**REPÚBLICA DE CHILE  
SERVICIO DE EVALUACIÓN AMBIENTAL  
DIRECCIÓN EJECUTIVA  
FDF**

**RESUELVE RECURSO DE RECLAMACIÓN  
(PROPONENTE) ATINGENTE AL PROYECTO  
“INSTALACIONES AGROPECUARIAS SANTA  
INÉS”, CUYO PROPONENTE ES AGRÍCOLA  
SAN FRANCISCO LTDA.**

**RESOLUCIÓN EXENTA N° (AL FINAL)**

Figura 1. Área de influencia para componente olores

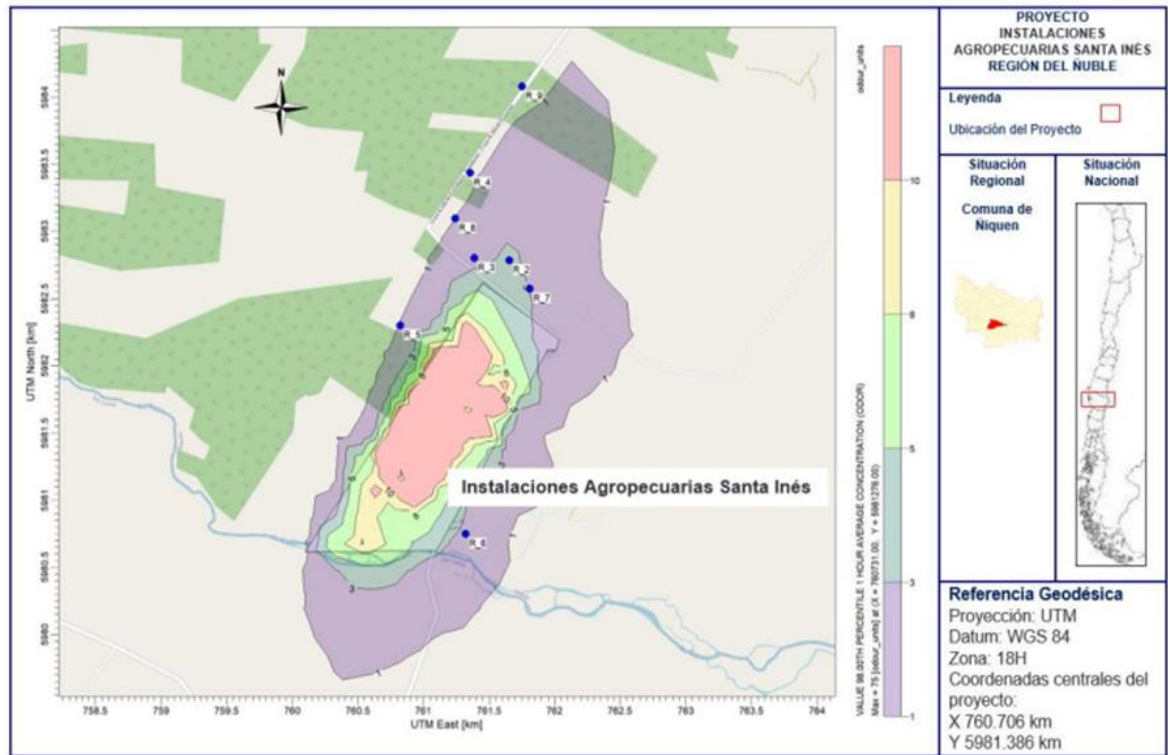
El área de influencia estimada considerando la modelación anterior, representó una superficie de 582 ha al considerar el valor de 1 uo/m<sup>3</sup> como percentil 98, tal como se evidencia en la siguiente figura:

- (i) En relación con el componente Olores, no sería posible descartar un impacto adverso significativo, por cuanto existirían deficiencias metodológicas en la modelación de dispersión de olores y falta de información. Al respecto, señalaron que la modelación de dispersión de olores no justificó la selección de los modelos CALPUFF y WRF, empleándose datos de solo un año (2021) en la modelación, sin justificar metodológicamente la selección de los datos. Dichas deficiencias también estarían presentes en los parámetros escogidos para la modelación (viento), horario y tiempo de mediciones, condiciones atmosféricas, entre otros requisitos de la “Guía para la predicción y evaluación de impactos por olor en el SEIA” (SEA, 2017).

- (ii) Sobre la supuesta omisión de receptores en la modelación de olores, debe recordarse que el AI se define en virtud de los potenciales impactos significativos de un Proyecto, y sus partes, obras y acciones. Así las cosas, la extensión del AI para componente olores estuvo determinada por la línea de isoconcentración de valor 1 uo/m<sup>3</sup>, siendo esto lo que determinó los receptores discretos para evaluar el cumplimiento de la norma de emisión para planteles porcinos<sup>21</sup>. Por lo tanto, los receptores discretos definidos reflejan las residencias más próximas al Proyecto, tal como se evidencia en la siguiente tabla:

Figura 5. Contornos de inundaciones río Ñiquén

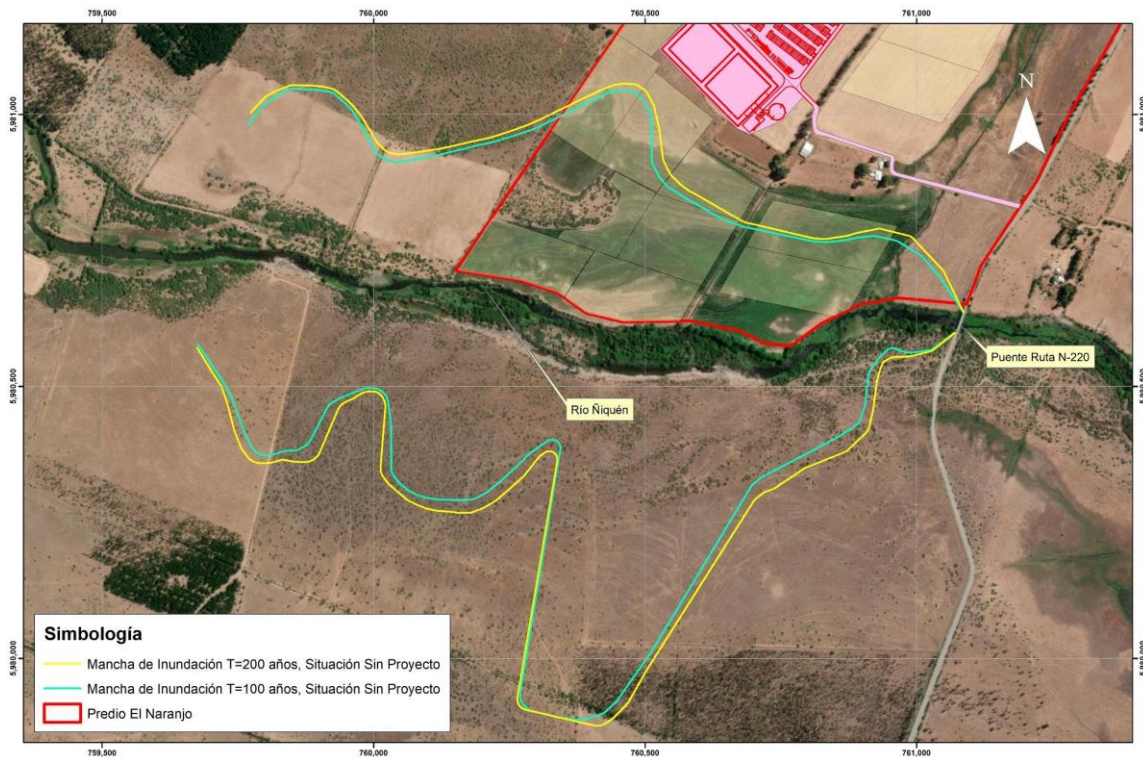
- (iii) El Proyecto carece de información suficiente sobre los posibles escenarios de modificaciones del caudal del río Ñiquén. Así, y con motivo de posibles inundaciones o crecidas del Río Ñiquén, se podrían ocasionar inundaciones del Proyecto, así como arrastres de purines y fertirriego, lo que consecuentemente ocasionaría la contaminación de napas subterráneas y del río Ñiquén. Adicionalmente, se alega que el Proyecto no contemplaría medidas en el marco del Plan de Contingencia y Emergencia, para evitar una posible inundación del predio donde se emplaza el Proyecto.

Figura 7. Variación volumen almacenado en el acuífero, considerando cambio climático

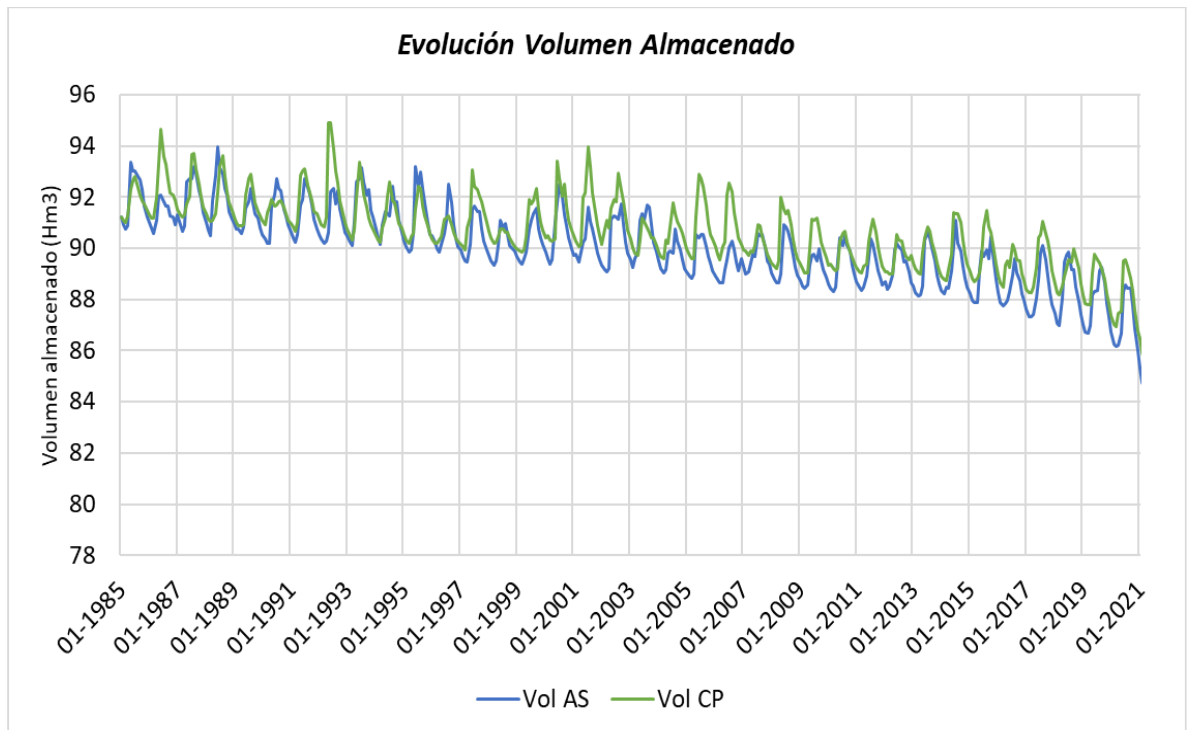
Reiterando lo expuesto durante la evaluación, señaló que en el volumen almacenado en el acuífero existirá una disminución, atribuible al cambio climático y no al Proyecto, de un 0.9%. Esto significa que, independiente del Proyecto, se producirá dicha disminución. Así y todo, dicho **valor puede ser estimado como poco relevante o marginal dado que el volumen estimado del acuífero en el área del Proyecto corresponde a 85,4 hectómetros cúbicos.**

Tratándose de la alteración del flujo pasante, también se presentan diferencias en los flujos de entrada y de salida al modelo, donde para la condición con cambio climático se tiene que entra más agua al sistema y menos agua sale de este, lo que es consistente con la disminución de la recarga (de un 3,2%). No obstante, esta diferencia puede ser estimada como no es relevante, ya que alcanza un 3% en promedio del flujo de salida del acuífero<sup>41</sup>.

Figura 8. Mapa de isodescensos situación con Proyecto

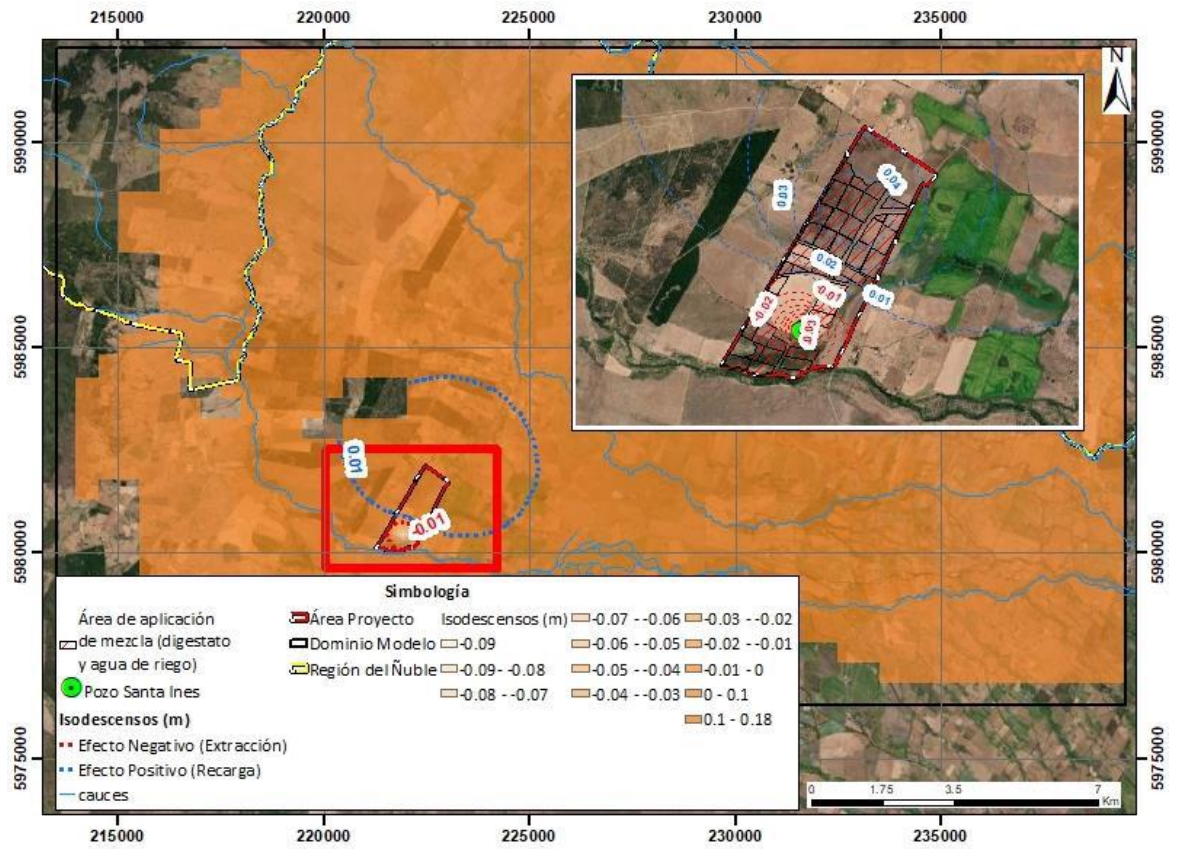
- Respecto de los resultados de la modelación del escenario con Proyecto, se puede señalar que el Proyecto generará una superficie afectada por el cono de depresiones del pozo de bombeo. Si bien el Proyecto contempla el uso de sistemas de riego tecnificados eficientes (goteo y aspersión) para el tipo de plantaciones proyectadas, las cuales pueden alcanzar hasta un 95% de eficiencia (goteo), a pesar de lo anterior, se producen pérdidas. No obstante, ambos efectos son acotados en magnitud y extensión, donde el efecto de disminución al cabo de 37 años en el pozo del Fundo El Peral es de 14 cm. Todos los pozos asociados al catastro que están en el entorno del Fundo tendrían descensos inferiores a 1 cm.
